Detaljregulering for SalMar Genetics AS, Vågstranda – merknadsvurdering etter offentlig ettersyn

Detaljplan SalMar Genetics AS, Vågstranda, vart etter vedtak PS-64/21 lagt ut til offentlig ettersyn i perioden 10.11.2021 – 22.12.2021. Utdrag av merknadane med vurdering under:

Figur 1 Illustrasjon frå fylkeskommune.

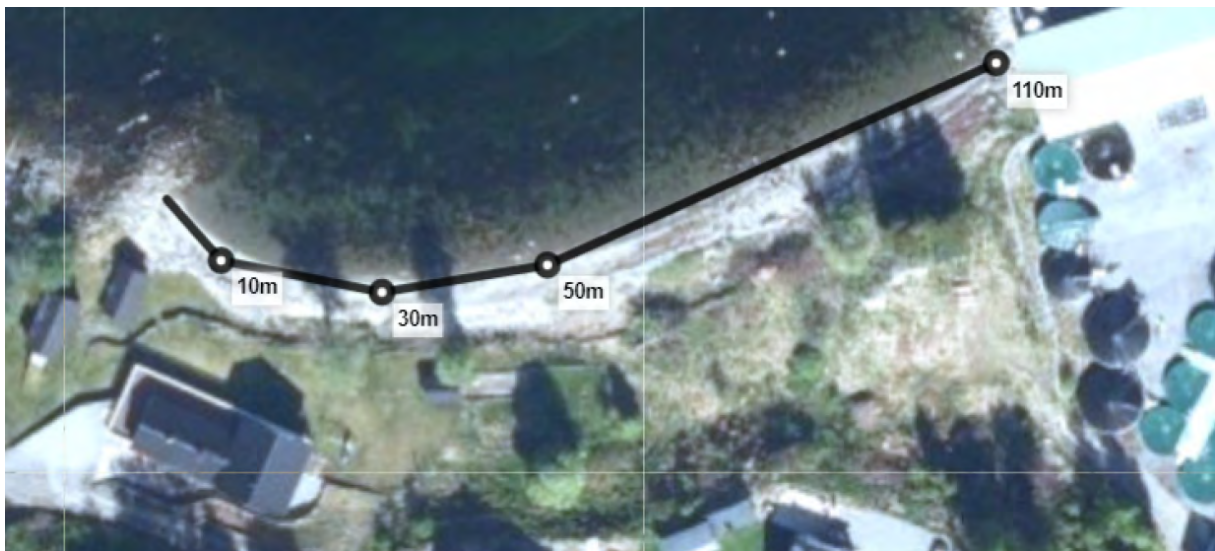
Planframlegget er i strid med friluftinteressene. I denne samanhengen vil sikring av friluftinteressene kunne vere eit spørsmål om friområdet FR i det heile tatt skal kunne bli endra. Friområdet ligg som ei stripe mellom bustadområde og sjøen, og det er lett å tenkje seg at det kan vere friområde/badeområde særskilt for bustadane her, og for dei som veks opp i desse bustadane. Kanskje er det også tenkt som badeplass for heile bygda, men det har FK ikkje grunnlag for å konkludere med. Ut i frå flyfoto er arealet egna for bading, sjølv om det ikkje er særskilt tilrettelagt. Det ser også ut til å vere grei tilkomst, både frå bustadområdet og frå naustrekke i vest.

Dersom ein deler inn eksisterande strandsone/friområde etter nærliggande funksjonar, får ein følgjande inndeling frå vest til aust 1) 10 m strandsone framfor naust, 2) 20 m strandsone framfor bustad, 3) 20 m framfor bustadhage, 4) 60 m open strandline mellom bustadhage og byggjeområde A1.

I planframlegget blir friområdet redusert med ei breidd på 25 m i aust. Reduksjonen vil omfatte nær halve strandlina mellom punkt 50 m og 110 m, som er den delen av friområdet som ikkje alt er privatisert. Ein slik reduksjon vil vere vesentleg reduksjon av kvalitet og bruksverdi som friluftsområde.

Det er gjort ny vurdering i høve friluftsområde i strandsona i planomtalen. Planen er endra, omdisponering av friluftsåreale er redusert, og det er omdisponert utbyggingsareal (bustad) til friområde, med rekkjefølgjekrav om opparbeiding og utstyr. Føresegn knytt til fylkesveg er justert i høve fråsegn.

Det er sikra tilkomst til strandlina med rekkjefølgjekrav om opparbeiding av turveg.
